## Decreto 15

PROMULGA RESOLUCIÓN QUE HACE OBLIGATORIO EL CÓDIGO INTERNACIONAL DE DISPOSITIVOS DE SALVAMENTO Y SUS ENMIENDAS (CÓDIGO IDS) DEL CONVENIO INTERNACIONAL PARA LA SEGURIDAD DE LA VIDA HUMANA EN EL MAR (SOLAS)

**ANEXO 7****RESOLUCIÓN MSC.272(85)  
(adoptada el 4 de diciembre de 2008)****ADOPCIÓN DE ENMIENDAS AL CÓDIGO INTERNACIONAL  
DE DISPOSITIVOS DE SALVAMENTO (CÓDIGO IDS)**

### ENMIENDAS AL CÓDIGO INTERNACIONAL DE DISPOSITIVOS DE SALVAMENTO (IDS)

Figura 2"

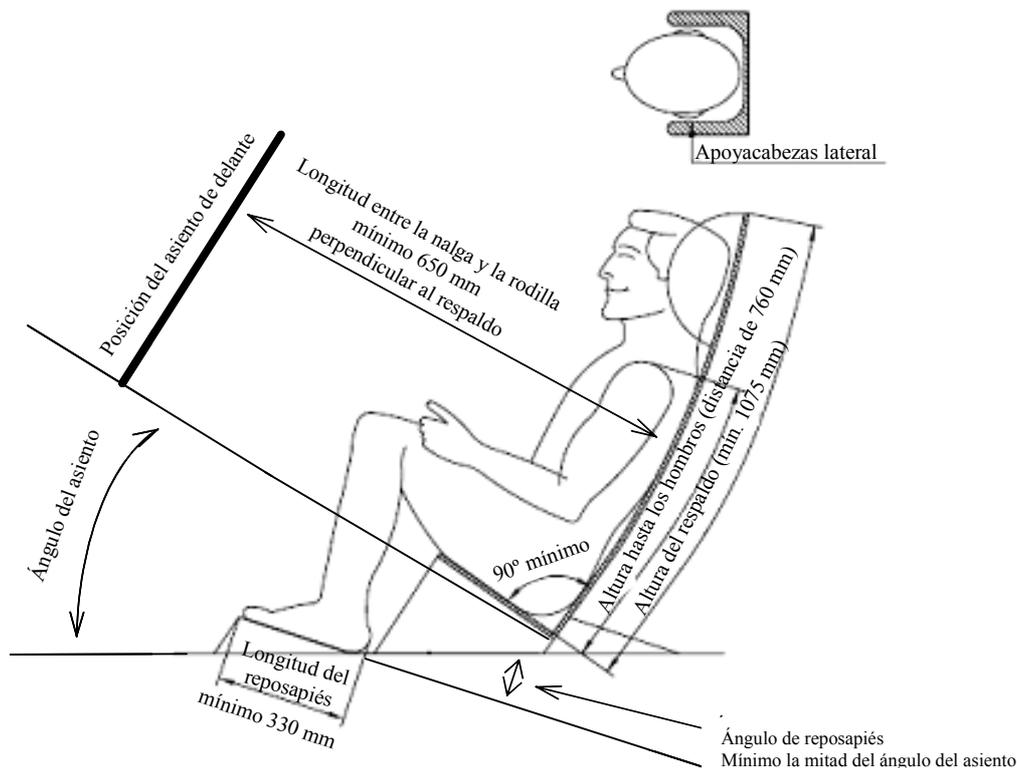
3 El párrafo 4.7.2 existente se sustituye por el siguiente:

4.7.2.1 La capacidad de transporte de un bote salvavidas de caída libre es el número de personas de una masa media de 82,5 kg que pueden disponer de un asiento sin que se obstaculicen los medios de propulsión o el funcionamiento del equipo del bote salvavidas. La superficie del asiento será lisa y anatómica y estará provista de un almohadillado de 10 mm de grosor como mínimo en todos los puntos de contacto a fin de proporcionar apoyo para la espalda y la pelvis y apoyo lateral flexible para la cabeza. Los asientos no serán plegables, estarán permanentemente sujetos al bote salvavidas y dispuestos de manera que cualquier deformación del casco o el toldo durante la puesta a flote no cause lesiones a los ocupantes. La ubicación y estructura del asiento serán tales que no exista la posibilidad de lesiones durante la puesta a flote si el asiento es más estrecho que los hombros del ocupante. El paso situado entre los asientos tendrá una anchura libre de 480 mm como mínimo desde la cubierta hasta la parte superior de los asientos, estará libre de obstáculos y dotado de una superficie antideslizante con puntos de apoyo adecuados para los pies a fin de permitir el embarco en condiciones de seguridad en la posición de listo para la puesta a flote. Cada asiento contará con un arnés adecuado cuyo cierre pueda soltarse rápidamente al aplicar cierta presión y que sujete el cuerpo del ocupante durante la puesta a flote.

4.7.2.2 El ángulo que forman el asiento y el respaldo será de  $90^\circ$  como mínimo. La anchura del asiento será de 480 mm como mínimo. Frente al respaldo habrá una distancia libre (longitud entre la nalga y la rodilla) de 650 mm como mínimo, medida a un ángulo de  $90^\circ$  en relación con el respaldo. La altura del respaldo será de 1 075 mm como mínimo a partir del asiento. El asiento permitirá acomodar una altura de hombros, medida a lo largo del respaldo, de 760 mm como mínimo. El reposapiés estará orientado a un ángulo que no sea menor que la mitad del ángulo del asiento y tendrá una longitud de 330 mm como mínimo (véase la figura 2).
